D o d a t e k č . 1

V souladu s odst. II.9. a II.10. uzavřené smlouvy o dílo a na základě dohody obou smluvních stran se tímto mění závazek ze smlouvy o dílo na veřejnou zakázku Rekonstrukce střechy a krovu věže Sv. Ducha v Telči.

změnový list číslo 1

Změna název: Změna povrchové úpravy střešní krytiny

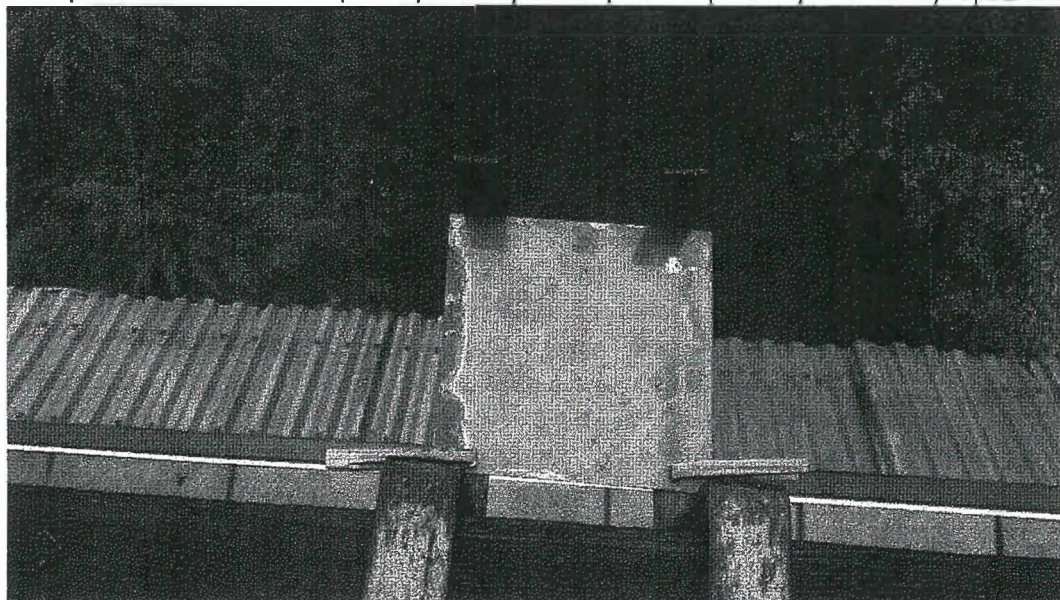
Dle aktuálního stavu poznání však odborná organizace státní památkové péče důrazně žádá vlastníka předmětného objektu, aby novou měděnou krytinu nechal zestárnout přirozeně bez nanášení patinace, která se dle předložených vzorků (viz příložená fotodokumentace) jeví na tak velké ploše jako zcela nevhodná, vytvářející nepřirozený a hlavně necelistvý a nekompaktní povrch na střešní ploše.

Navrhované umělé nanášení patiny je z pohledu odborné organizace státní památkové péče naprosto nadbytečným řešením. Metody aplikace patentujícího prostředku jsou buď ponor, nástřík, váleček, štětec. Pokud je předmět patinace vystaven zvýšenému proudění vzduchu, což je případ věže sv. Ducha, účinnost reakce se snižuje. To znamená, že barva nebude jednotná a bude se vymývat. Navíc musíme brát v potaz fakt, že věž nemá okapy, což je zásadním problémem při samotné aplikaci patentujícího nástříku i vzhledem k jeho vymývání. Bez okapů je totiž reálná hrozba nežádoucích významných úkapů tohoto prostředku na zdivo věže a přilehlé budovy, a tedy znehodnocení těchto staveb zelenou barvou, což je z pohledu odborné organizace státní památkové péče naprosto nepřijatelné.

Odborná organizace státní památkové péče tedy navzdory schválené projektové dokumentaci a vydanému závaznému stanovisku žádá z výše uvedených důvodů nechat proběhnout přirozený proces patinace. Tento proces je na takovém typu stavby navíc velmi rychlý. Aktuálně to lze porovnat s výměnou měděné střešní krytiny na věži kostela sv. Petra a Pavla v Nové Říši, věž je výškou i plochou srovnatelná s věží sv. Ducha v Telči a po třech týdnech po ukončení prací na výměně měděné střešní krytiny, je nová střešní krytina již matná a vytváří se hnědá patina. Vzhledem k této aktuální zkušenosti je tedy urychlování patinace, či vytváření umělé patiny na věži sv. Ducha nadbytečné a vzhledem k výše uvedeným skutečnostem, které jsou podloženy i příloženými fotografiemi vyloženě nežádoucí.
